#### Stavba: Odkanalizování lokality nad náměstím Boženy Němcové 2.etapa ulice V Nivách a Cvrčkova

Dodatek č.1

<b>OZNÁMENÍ ZMĚNY - ZMĚNOVÝ LIST</b>		<b>číslo ZL: 1</b>	
Datum:	25.09.2023		
Zhotovitel:	ŠEBESTA VHS, v.o.s.		
Objednatel:	Statutární město Jablonec nad Nisou		
Název akce:	<b>Odkanalizování lokality nad náměstím Bozeny Němcové 2.etapa ulice V Nivách a Cvrčkova</b>		
Změnu navrhl:	ŠEBESTA VHS, v.o.s., Ing. Vladimír Šebesta		
Předmět změny:	<b>SO 2-7, 2-6, 2-5, 2-3, 2-2, 2-1 - Změna rozsahu a konstrukce opravy komunikace</b>		
<b>Důvod ke změně:</b> V rámci obnovy komunikace byla provedena homogennizace podkladních a živičných vrstev, úpravě spádových poměrů a upřesnění rozsahu.			
Vazba na zákon č. 134/2016 Sb. o zadávání veřejných zakázek:			
§222, odst. 4 <input type="checkbox"/>	§222, odst. 5 <input type="checkbox"/>	§222, odst. 6 <input checked="" type="checkbox"/>	§222, odst. 7 <input type="checkbox"/>
<b>Přílohy:</b> Položkový rozpočet změny. Zákres - Geodetické změření rozsahu obnovy.			
Cena méněprací bez DPH:		Cena víceprací bez DPH:

# ZÁKRES OBNOVY ŽIV. KRYTU

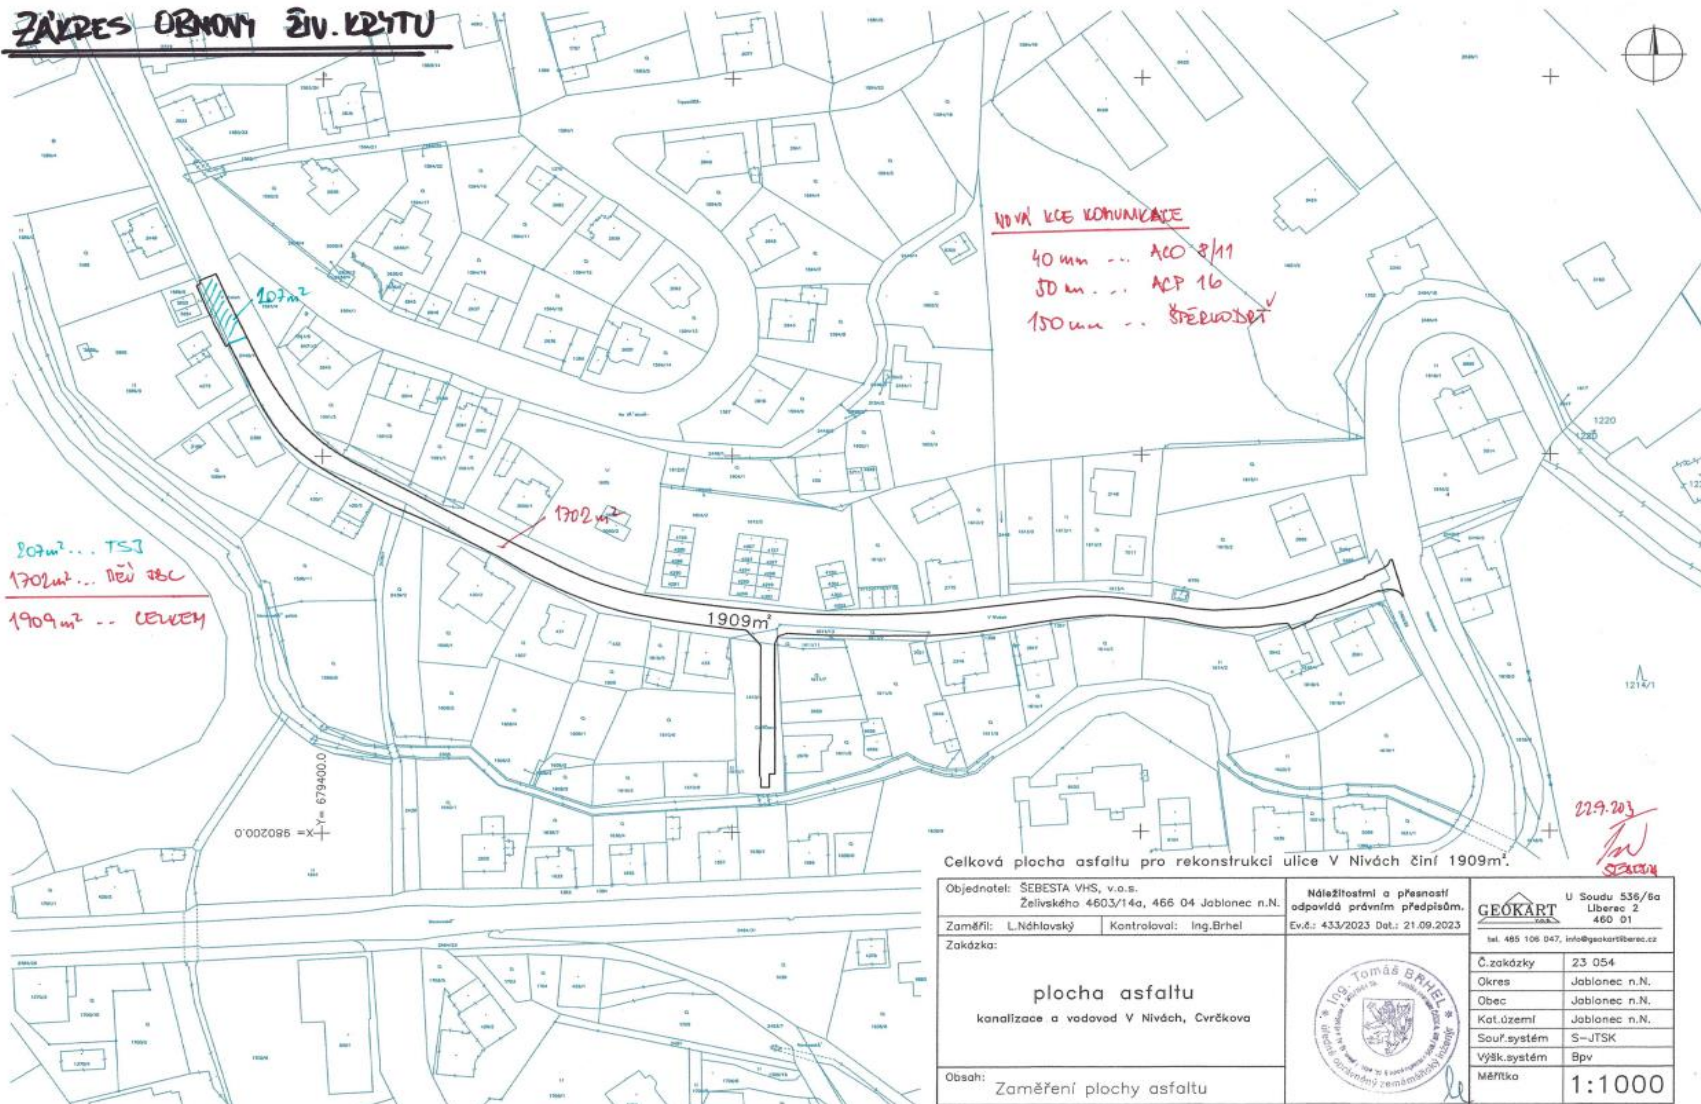
Celková plocha asfaltu pro rekonstrukci ulice V Nivách činí 1909m<sup>2</sup>.

**SO 2-8 - Přemístění elektropilíře ČSOV**

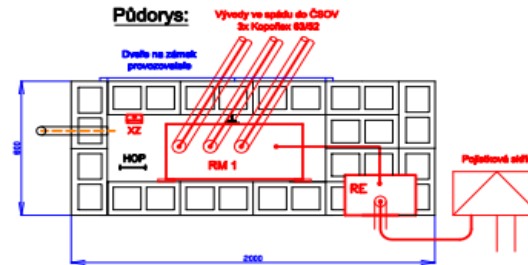
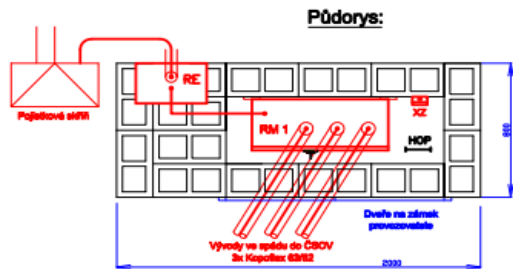
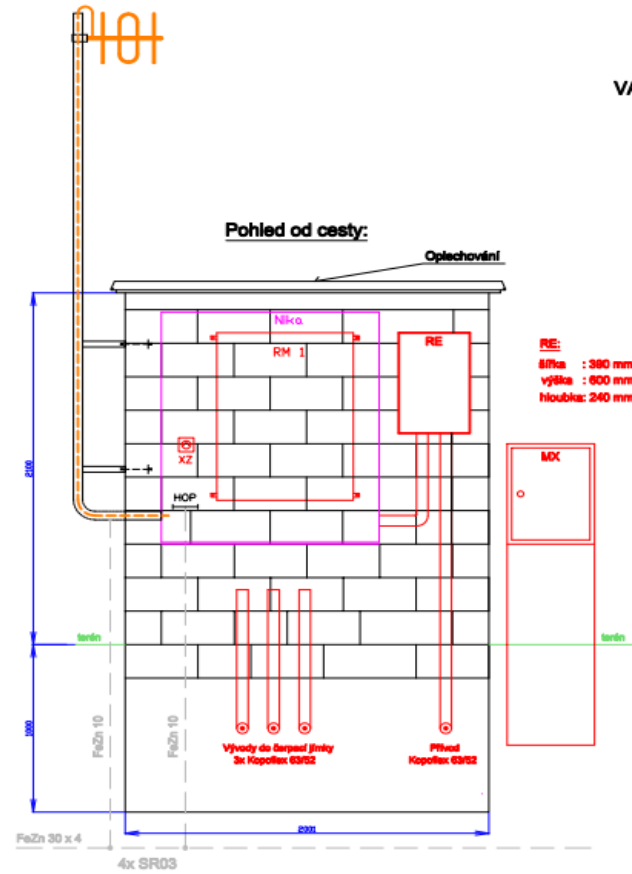
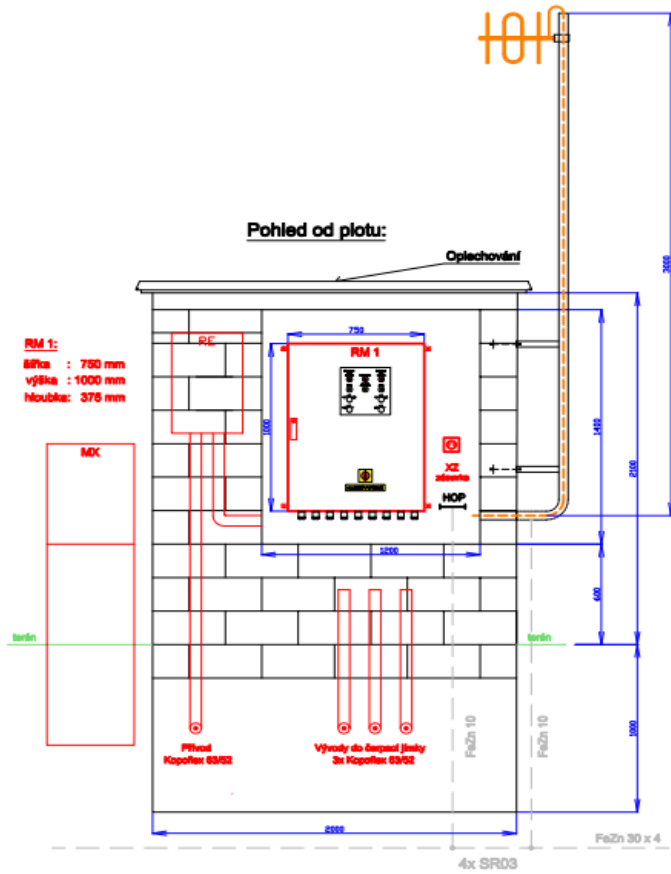
<b>OZNÁMENÍ ZMĚNY - ZMĚNOVÝ LIST</b>		<b>číslo ZL: 3</b>	
Datum:	25.09.2023		
Zhotovitel:	ŠEBESTA VHS, v.o.s.		
Objednatel:	Statutární město Jablonec nad Nisou		
Název akce:	<b>Odkanalizování lokality nad náměstím Bozeny Nemcove 2.etapa ulice V Nivách a Cvrčkova</b>		
Změnu navrhl:	ŠEBESTA VHS, v.o.s., Ing. Vladimír Šebesta		
<b>Předmět změny:</b>	<b>SO 2-8 - Přemístění elektropilíře ČSOV</b>		
<b>Důvod ke změně:</b> V rámci realizace elektro ČSOV došlo k nutnosti přemístění navrženého elektropilíře se zkrácením přívodního kabelu.			
Vazba na zákon č. 134/2016 Sb. o zadávání veřejných zakázek:			
§222, odst. 4 <input checked="" type="checkbox"/>	§222, odst. 5 <input type="checkbox"/>	§222, odst. 6 <input type="checkbox"/>	§222, odst. 7 <input type="checkbox"/>
<b>Přílohy:</b> Položkový rozpočet změny. Výkres elektropilíře včetně rozvaděče.			
Cena méněprací bez DPH:		Cena víceprací bez DPH:	
<b>0,00 Kč</b>		<b>28 500,00 Kč</b>

xx	K	R	Popis	MJ	Množství	J.cena [CZK]	Cena celkem [CZK]
			Přemístění elektropilíře a zkrácení přívodního elektokabelu	kpl	1,000	28 500,00	28 500,00

VARIANTA 2000 mm
